図-5 格納容器再循環サンプスクリーン取替工事

工事概要

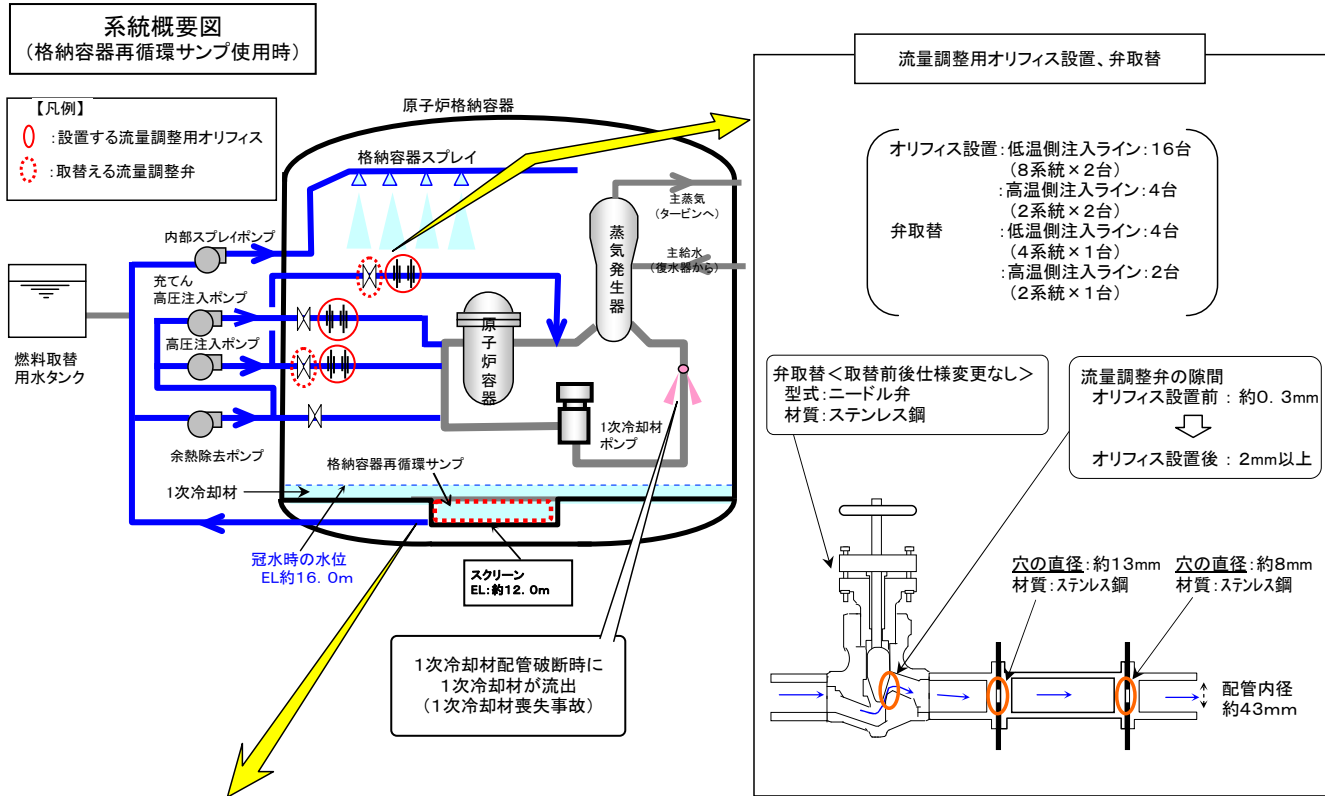
1次冷却材喪失事故時に格納容器再循環サンプスクリーンが異物混入により機能低下することを防止する観点から、スクリーンをより表面積が大きいものに取り替える。
 また、同スクリーンを通過した異物が流量調整弁で閉塞しないよう弁開度(隙間)を大きくするため、一部の流量調整弁を新品に取り替えるとともに、弁の下流側に流量調整用オリフィスを設置する。

項目	工事前	工事後(イメージ)
工事前後設備概要図	<p>平面図 スクリーン 断面図 ← : 1次冷却材の流れ</p> <p style="text-align: right;">内部スプレイポンプへ 余熱除去ポンプへ</p>	<p>平面図 スクリーン 断面図 ← : 1次冷却材の流れ</p> <p style="text-align: right;">* : 新型スクリーンは 複数のモジュール で構成されている 内部スプレイポンプへ 余熱除去ポンプへ</p>
スクリーンの概要	<p>スクリーンの写真</p> <p style="text-align: right;">スクリーン</p> <p>下から見た写真</p>	<p>スクリーンの写真</p> <p>モジュール構造図 ← : 1次冷却材の流れ</p> <p>【モジュール1基の大きさ】 大きさ: 高さ約2.7m、幅約1m、奥行き約1m 多孔板62枚、多孔板1枚の面積約1.3m²</p> <p style="text-align: right;">コアチューブ</p>
ろ過穴	(縦) 約5mm × (横) 約5mm	(直径) 約1.7mm
全体の表面積	約14.7m ² × 1	約578m ² × 1
材質	ステンレス鋼	ステンレス鋼
